Nota Técnica n.º 100/2006/GEREG/SOF-ANA

Ao Senhor Superintendente de Outorga e Fiscalização  
Assunto: **Reserva de disponibilidade hídrica para os aproveitamentos hidrelétricos Santo Antônio e Jirau, localizados no rio Madeira**

Ref.: Processos nº 02501.000047/2006-51 e 02501.000048/2006-04

Figura 10 – Correlação entre as vazões afluente no AHE Tabajara e observadas no rio Madeira em Porto Velho.

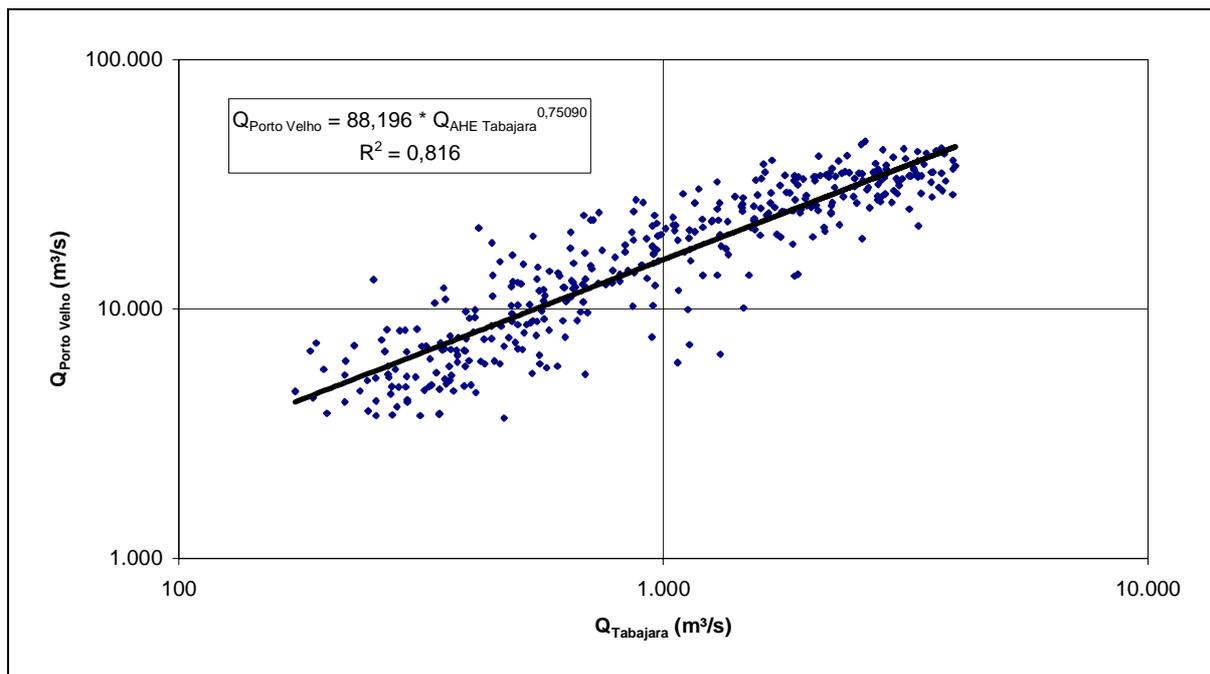
48. Portanto, não se recomenda o uso da série de vazões gerada no período de 1931 a 1967, devido à fragilidade da metodologia utilizada. O emprego de outras metodologias, como a modelagem chuva-vazão, exige dados completos de chuva e vazão, com a confiabilidade necessária e a densidade compatível com a dimensão da bacia, em território boliviano, atualmente não disponíveis. Além disso, o uso dos dados obtidos pela ANA exigiria a prévia análise de consistência e validação, que pode ser postergada à fase posterior dos estudos.

Figura 11 – Localização das bacias dos rios Madeira, em Porto Velho, e Ji-Paraná, em Tabajara.

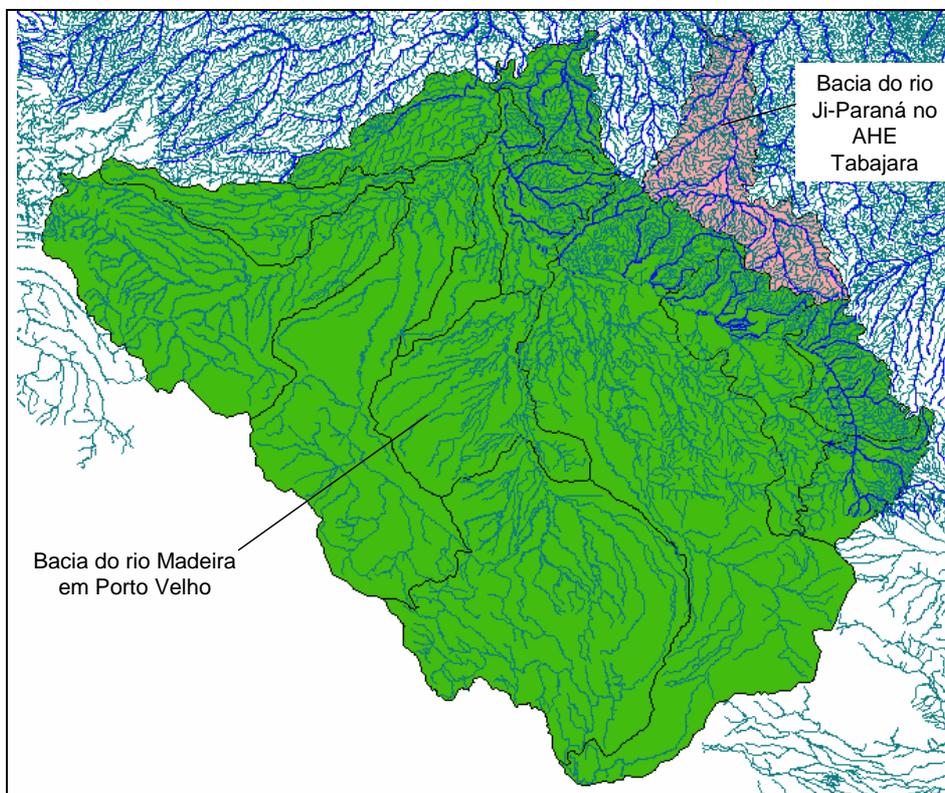
- e) As características físicas e hidrológicas das duas bacias são bastante distintas, tendo em vista que a bacia do rio Madeira é bastante heterogênea, com uma parte situada na região da cordilheira dos Andes, com declividades e pluviometria altas e comportamento hidrológico relacionado com o derretimento de neve e pluviometria muito variável, como mostra a Figura 13, enquanto que a bacia do rio Ji-Paraná situa-se na planície amazônica, com baixa declividade e pluviometria mais uniforme;

Figura 13 – Pluviometria média na Bolívia (mm/ano).

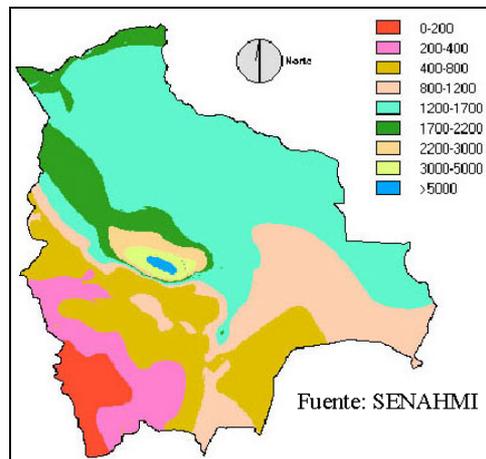
- f) A precipitação média anual na bacia do rio Madeira varia de 5.000 mm na cordilheira dos Andes, 800 mm em áreas do altiplano boliviano e de 1.500 mm/ano a mais de 2.300 mm/ano nas áreas na parte brasileira, enquanto que na bacia do rio Ji-Paraná a precipitação média anual é 1.500 mm/ano e apresenta distribuição mais uniforme, como mostra a Figura 13;

Figura 22 – Contorno de inundação na localidade de Jaci-Paraná

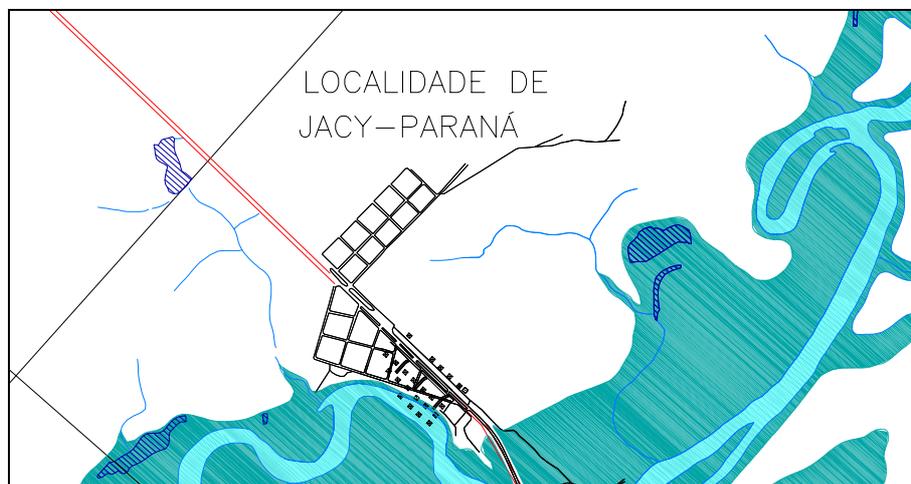
125. O EVI do AHE Santo Antônio não apresenta nenhuma avaliação dos efeitos do remanso sobre as ocupações urbanas. A única análise feita restringe-se à curva-chave do canal de fuga do AHE Jirau. A Figura 22, obtida do desenho PJ-0532-V3-GR-DE-0105, mostra o contorno do reservatório na localidade de Jaci-Paraná, mas não discrimina a situação de vazão. Confrontando este mapa com as curvas da Figura 19, estima-se que esta seja uma situação média e que os efeitos sobre a localidade sejam consideravelmente mais acentuados.

Figura 23 – Contornos de inundação na localidade de Mutum-Paraná, com NA 90,0 e 87,5

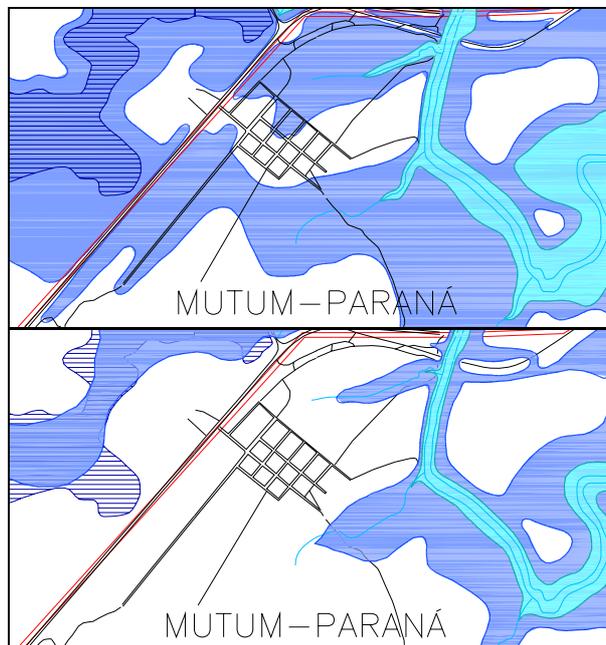
50. Como condicionante da DRDH, recomenda-se que a série de vazões médias mensais seja revista e atualizada, a partir de novas medições e de nova tentativa de obtenção e uso de dados pluviométricos e fluviométricos em território boliviano, para extensão da série no período de 1931 a 1967, empregando-se outras metodologias, como a simulação hidrológica da bacia do rio Madeira. Para tanto, cita-se como referência a aplicação do modelo hidrológico de grandes bacias – MGB, desenvolvido pelo Instituto de Pesquisas Hidráulicas – IPH, já aplicado à bacia do rio Madeira<sup>1</sup>.

126. No EVI do AHE Jirau, é feita uma avaliação dos resultados obtidos para algumas seções consideradas importantes. Em especial, na foz do rio Mutum-Paraná, verificou-se que, em média, a sobrelevação do nível d'água com a implantação do reservatório eleva-se em cerca 5,0 m, atingindo os limites de cerca de 3,0 m em março e de cerca de 6,0 m em setembro, sendo essa grande variação relacionada com a adoção da Curva Guia do Reservatório. Apesar do estudo não fazer nenhuma menção ao assunto, essa grande variação pode ter influência significativa na localidade de Mutum-Paraná. A Figura 23, obtida dos desenhos PJ-0519-V3-GR-DE-0107 e PJ-0519-V3-GR-DE-0118 do EVI, apresentam os contornos do reservatório na localidade de Mutum-Paraná para as situações médias do reservatório, quais sejam N.A. 90,0 m, com vazão de 23.900 m<sup>3</sup>/s, e N.A. 87,5 m, com vazão de 16.600 m<sup>3</sup>/s. Como denotado no próprio EVI (página 7.77), estes contornos de inundação foram baseados na restituição aerofotogramétrica e carregam em si a sua imprecisão. Confrontando com os resultados da Figura 20, pode-se esperar que os efeitos de inundação no local sejam muito mais intensos, podendo atingir a totalidade da localidade.

Figura 26 – Seção transversal S-42.6, localizada nas proximidades da Vila Abunã.

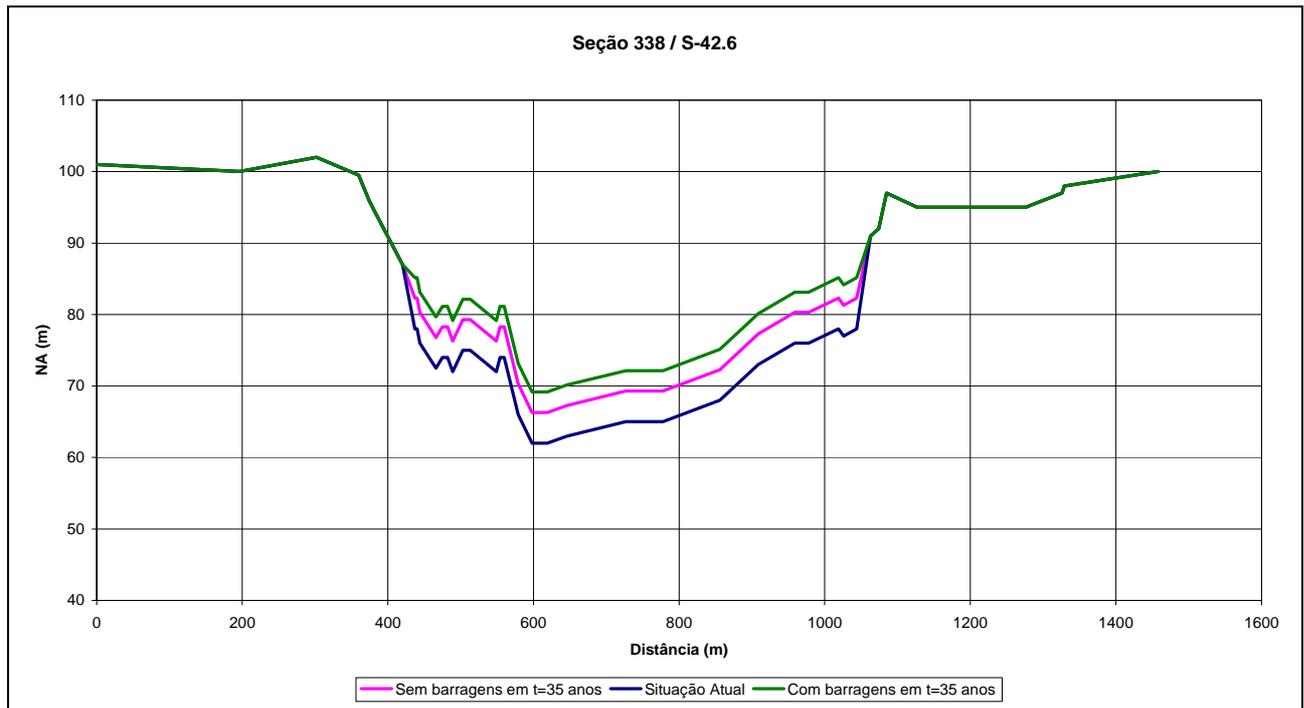
135. A Figura 26 apresenta a seção transversal do rio nas proximidades da Vila Abunã. Para esta seção, os estudos apontam a elevação do nível até cerca de 105,0 m para uma cheia de TR 50 anos, ou seja, a elevação dos níveis d'água superaria a calha menor do rio, promovendo alagamentos. O projetista avalia que as conseqüências desses resultados, por serem de caráter qualitativo, não merecem análise pormenorizada, propondo-se a fazê-la com a realização de estudos mais detalhados.

136. A equipe da ANA, mesmo reconhecendo que os resultados são considerados qualitativos e conservadores, avaliou que os mapas detalhados de inundação solicitados deveriam ter sido apresentados, ao menos para indicar as medidas a serem adotadas. Dessa forma, foi enviado à ANEEL o Ofício nº 115/2006/SOF-ANA, solicitando novamente estes mapas.

Figura 29 – Evolução do nível d'água do rio Madeira em Abunã Vila após a implantação do AHE Jirau

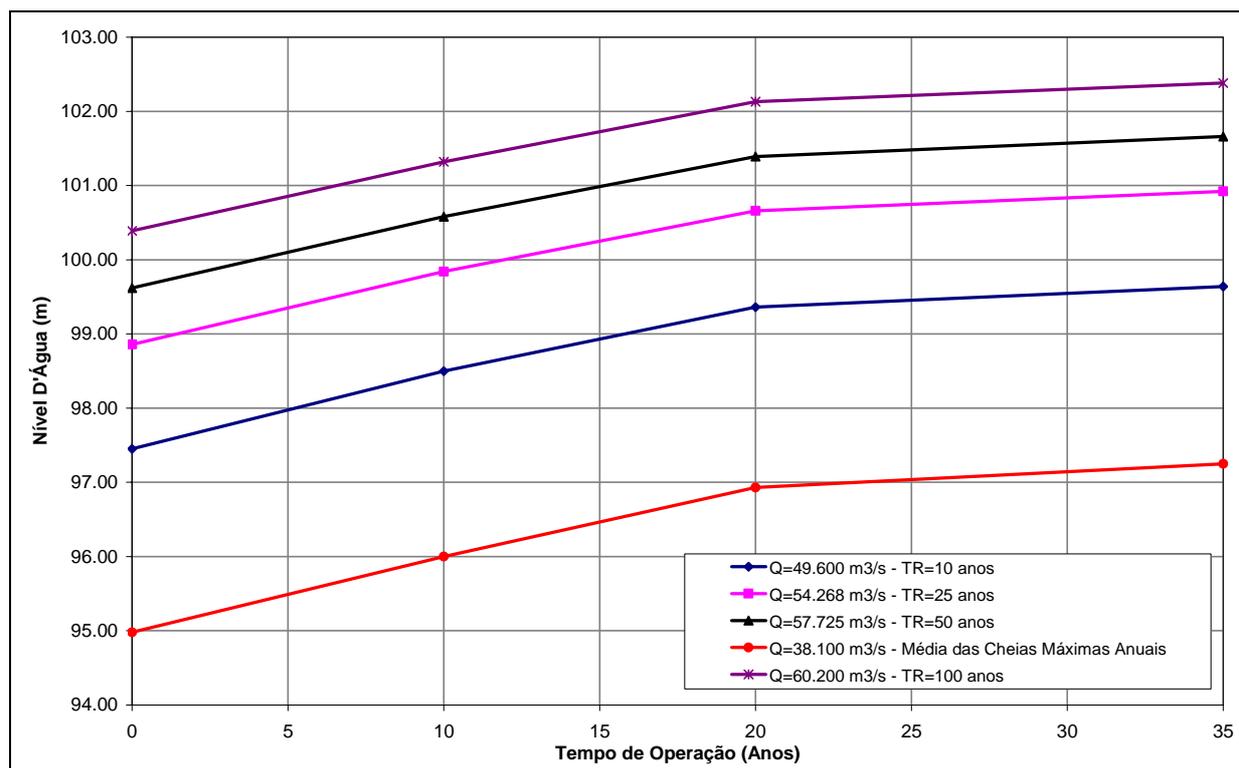
139. Na localidade de Vila Abunã, que não foi abrangida pelos desenhos, a verificação da extensão dos efeitos do remanso ficou novamente prejudicada. Contudo, a Figura 29 apresenta os resultados obtidos no estudo para a seção localizada nas proximidades da Vila Abunã. Segundo o projetista, “na hipótese de ocorrência de cheias de 25 anos de recorrência, a cota 100 da margem seria ultrapassada com o assoreamento correspondente a 12 anos de operação, enquanto que para cheias de 50 anos de recorrência este período é de cerca de 4 anos” (página 39 do relatório Atendimento ao Ofício Nº 115/2005/SOC-ANA). Essa situação é plausível, mas deve ser ressaltado que ela só ocorreria no caso de ocorrerem as premissas adotadas no estudo. Ou seja, há possibilidades reais de sobrelevações consideráveis e conseqüentes transbordamentos na região da Vila Abunã.

140. Considerando que essas sobrelevações não ocorreriam imediatamente após a construção do AHE Jirau, mas com o decorrer do tempo, o projetista propõe que sejam feitos monitoramentos contínuos de níveis d'água que permitirão a observação das sobrelevações e a adoção de medidas corretivas adequadas. Caso confirmem-se esses resultados, o projetista propõe a adoção de algumas medidas mitigadoras, apresentadas no relatório Atendimento ao Ofício N° 115/2005/SOC-ANA.

Figura 30 – Sistema de abastecimento de água de Porto Velho.

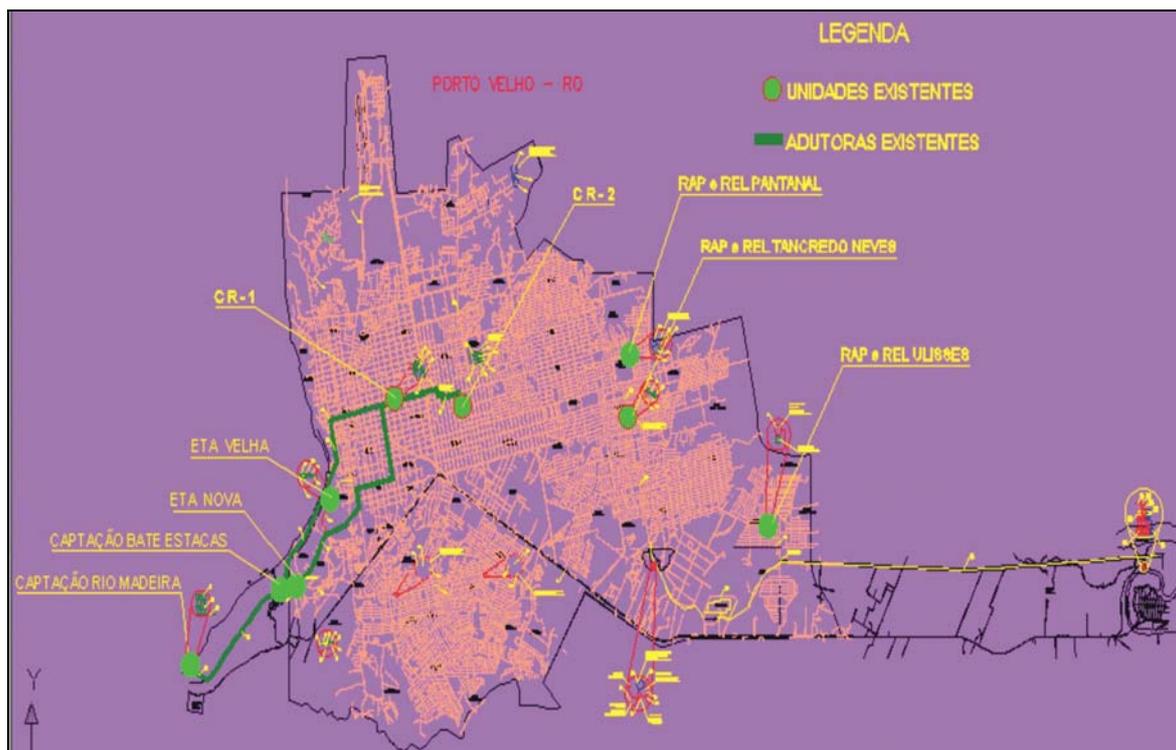
157. Em reunião entre técnicos da ANA e da CAERD, em Porto Velho, foram apresentados resultados preliminares dos estudos de planejamento da expansão do sistema de abastecimento de água de Porto Velho. A Figura 30 e a Tabela 22 ilustram a situação atual do sistema.

159. Tendo em vista que o consumo humano é um uso prioritário, recomenda-se que a DRDH estabeleça como condicionante a compatibilização, por conta do futuro outorgado, da captação de água do sistema de abastecimento de água de Porto Velho com o AHE Santo Antônio, incluindo eventuais relocações, de forma compatível com os estudos de planejamento da expansão do sistema de abastecimento, em andamento. Essa compatibilização não poderá ocasionar a interrupção do abastecimento de água de Porto Velho.
